TOP:
Vorlagen-Nummer: **V/2014/12601**
Datum: 05.03.2014
Bezug-Nummer.
PSP-Element/ Sachkonto: 1.11101.06/58110220
Verfasser: Olaf Sieber
Plandatum:

Betreff: **Antrag des Stadtrates Olaf Sieber zur Aufhebung des Aufstellungsbeschlusses und zur Einstellung des Aufstellungsverfahrens des vorhabenbezogenen Bebauungsplans Nr. 162 "Dölau, Wohngebiet am Heideweg"**

Antrag des Stadtrates Olaf Sieber zur Aufhebung des Aufstellungsbeschlusses und zur Einstellung des Aufstellungsverfahrens des vorhabenbezogenen Bebauungsplans Nr. 162 „Dölau, Wohngebiet am Heideweg“

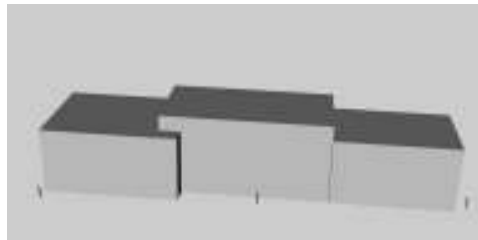
In obigem Bild ist eine Darstellung des quer zur Straße liegenden Baukörpers zu sehen, wie sich der geplante 60-m-Block den Gästen Dölaus darstellen würde, wenn sie die Gaststätte Waldhotel verlassen. Unten ist eine Volumenskizze mit den 1,80 m großen Personen zu sehen.

Genau diese Art der Bebauung mit vier Geschossen, Flachdach, Länge bis 60 m, Bauen in die Tiefe des Grundstücks, Gesamtbelegung und -versiegelung des Grundstücks, fehlendem Brandschutz und Parkraum usw. sind jene Punkte, denen fast alle der über 430 Einwendungen von vornehmlich Döläuer Haushalten widersprochen haben. Im Rahmen der frühzeitigen Bürgerbeteiligung haben damit sehr viele Bürgerinnen und Bürger von ihrem Recht Gebrauch gemacht, sich in die Entwicklung unserer Stadt und ihres konkreten Wohnumfelds einzubringen. Es sollte gute politische Sitte sein, diese Bedenken umfassend zu prüfen und zu berücksichtigen. Meines Erachtens und entsprechend meiner Umfrage ist die aktuelle Meinung absolut gegen die Ziele und die Umsetzung des Bebauungsplans gerichtet. Ich habe über hundert Döläuer in den letzten Wochen zu dem Projekt befragt und keinen Unterstützer dieser Art der Bebauung gefunden. Praktisch alle wollen eine ortsübliche Bebauung nach §34 BauGB, wofür kein Bebauungsplan benötigt wird. Vielmehr kann, wie in der direkten Umgebung vorhanden, zweieinhalbgeschossig mit ausgebautem Dach gebaut werden.

Anteil versiegelter Fläche

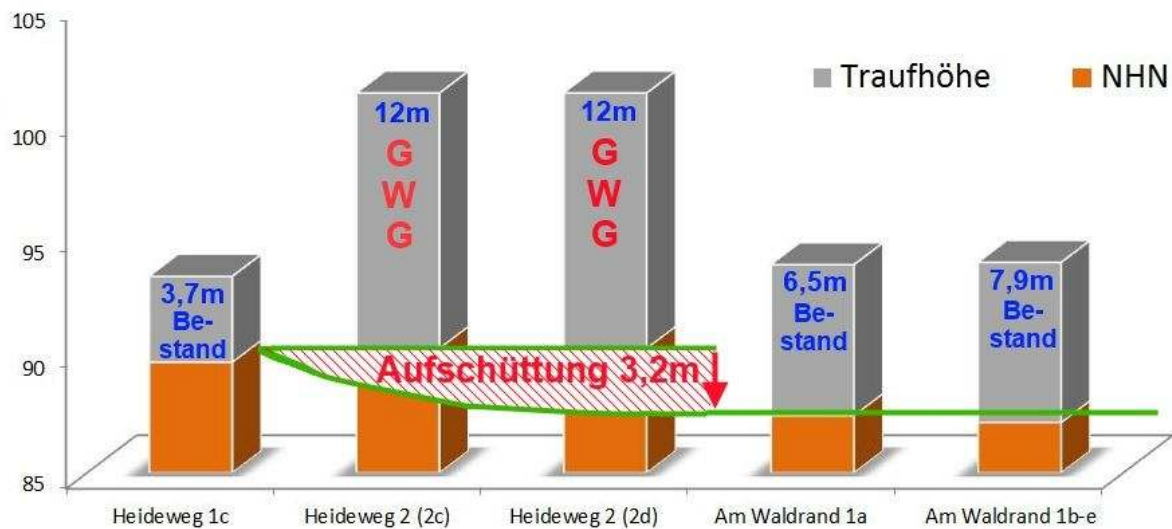
Das Projekt orientiert sich nicht am vorhandenen Ortsbild. Die Aufgabenstellung zur Erstellung des Bebauungsplans wird diesbezüglich nicht berücksichtigt:

Die geplante Bebauung soll sich gemäß Aufgabenstellung entsprechend BauGB und BauNVO an die umliegende ortsübliche vorhandene Bebauung anpassen. Die Geschossflächenzahl GFZ mit 1,41 und Grundflächenzahl GRZ mit 0,66 liegen deutlich über den erlaubten Werten 1,2 und 0,4, wobei Wege und Feuerwehrtreich wegen unbekannter Dimensionierung nicht berücksichtigt werden konnten und noch hinzugerechnet werden müssten. Die gesamte geplante Bebauung bis zu 4-geschossig nach BauO LSA § 2 (3), Ziffer 4 nach GKL 4 sowie die Schaffung eines 60 m langen Gebäudes als Sonderbau nach BauO LSA § 2 (4), Ziffer 9 kann nicht als ortsüblich angesehen werden. Im Ortsteil Dölau gibt es keine 3-geschossigen oder gar 4-geschossigen Wohnhäuser. Die umliegende Bebauung bzw. der überwiegende Teil der Bebauung in Dölau besteht aus 2-geschossigen Wohnhäusern mit ausgebauten Dachgeschossen, wobei die Dachformen im Wesentlichen als Satteldächer ausgeführt sind. Ebenso ist jegliche Form der Hinterlandbebauung ortsunüblich.
